od km 40+263 do km 40+665						
							Skala: 1:1000						
							Kraków 2007 r.

<h1 style="margin: 0;">PROJEKT</h1> <h2 style="margin: 0;">STAŁEJ ORGANIZACJI RUCHU</h2>		
<p>Obiekt: <span style="float: right;">Droga wojewódzka Nr 707</span></p>		
<p>Temat: <span style="float: right;">Budowa zjazdu indywidualnego z drogi wojewódzkiej Nr 707 do działki nr 13/4, w m Żdżary, gmina Nowe Miasto nad Pilicą, powiat grójecki</span></p>		
<p>Nr rysunku:</p> <p style="font-size: 1.5em; text-align: center;">Etap I</p>	<p>Skala:</p> <p style="font-size: 1.5em; text-align: center;">1 : 1000</p>	<p>Legenda:</p> <div style="margin-top: 10px;">  - znaki projektowane   - znaki istniejące  - znaki istniejące do likwidacji </div>
<p>Projekt wykonał:</p> <div style="text-align: center; margin-top: 20px;"> <p style="font-size: 1.2em;">Witold Antonkiewicz</p> <p>Zam. Białymin-Podbór 51,</p> </div> <div style="text-align: right; margin-top: 20px;"> </div>

ZATWIERDZENIE Nr NI-D-I.8022.1. 195.209.20

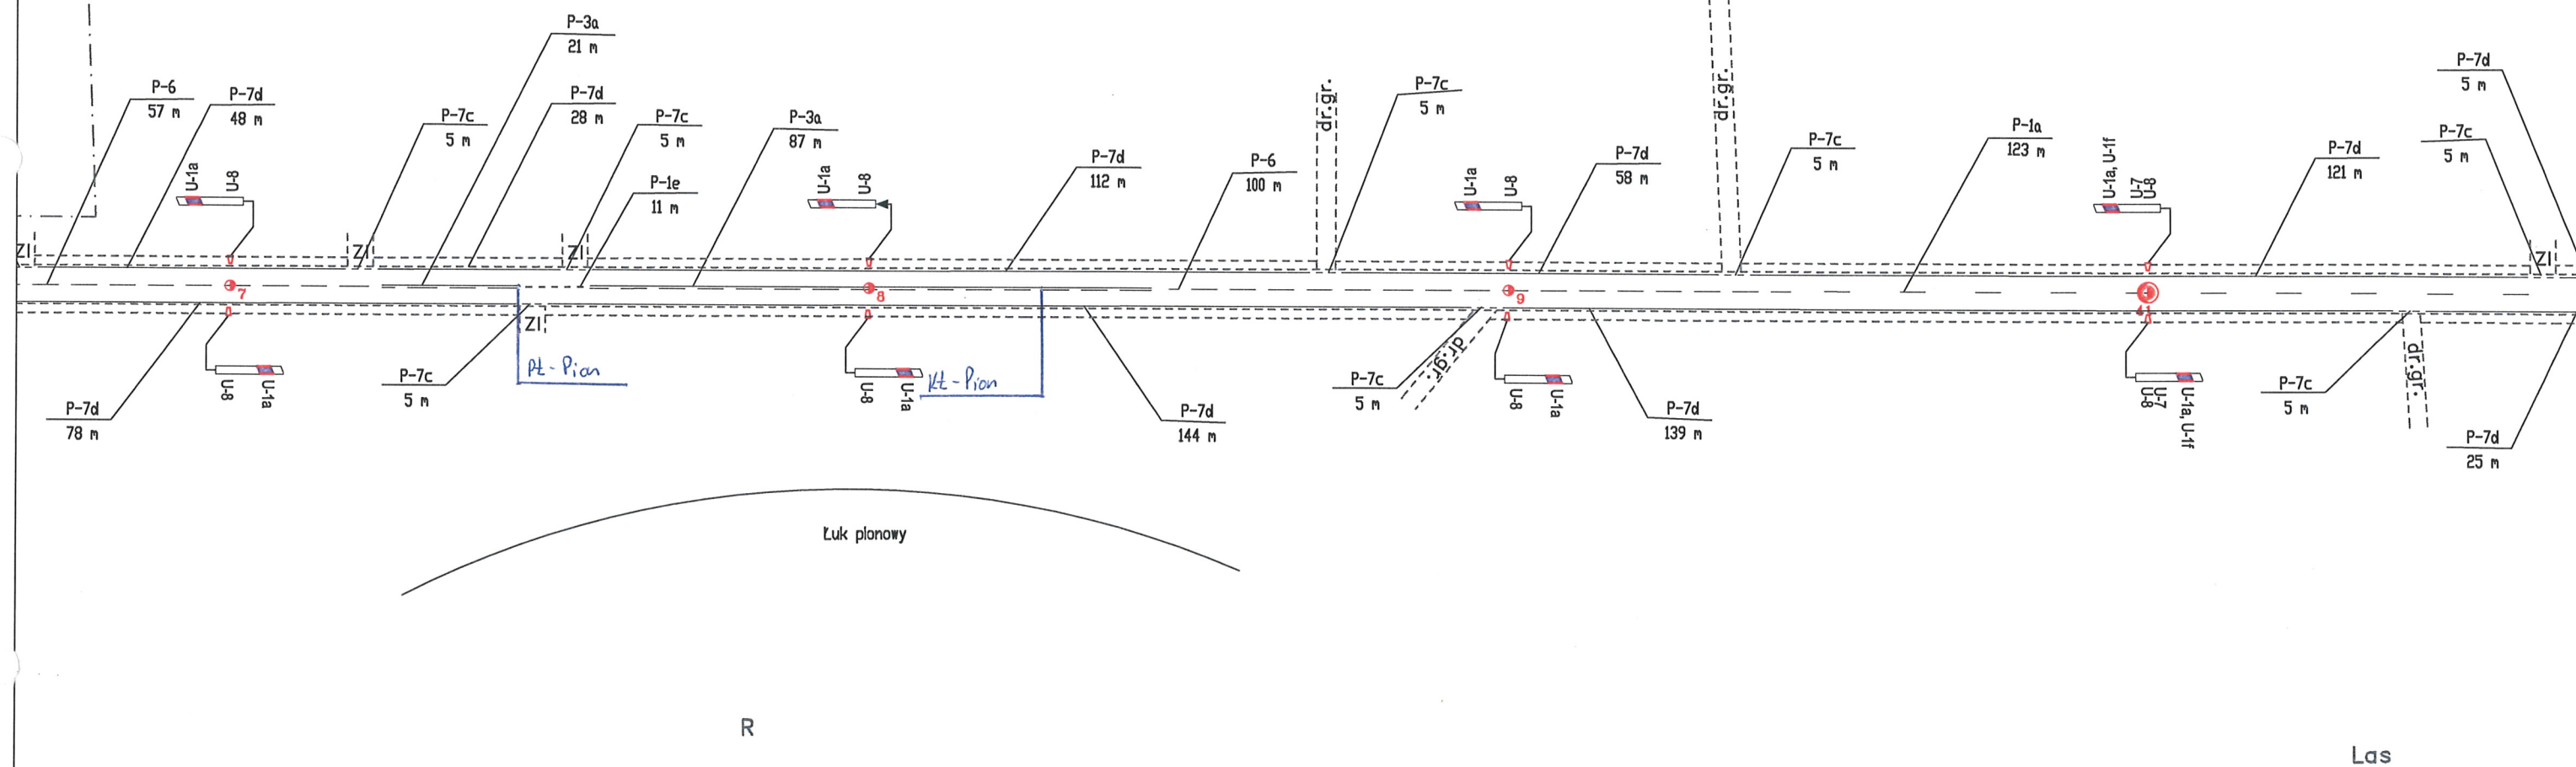
Zatwierdzam do realizacji stałą organizację ruchu  
w całości ~~z wyjątkiem zmian~~ po wprowadzeniu zmian.  
Niniejszą organizację ruchu należy wprowadzić do dnia ..... 21.12.20

\* typ folii.....  
 Poziom: ~~slonecznikowa / umiarkowanie~~  
 4x10 20mm **COSTOSOWAC DO ISTNIEJACEGO**
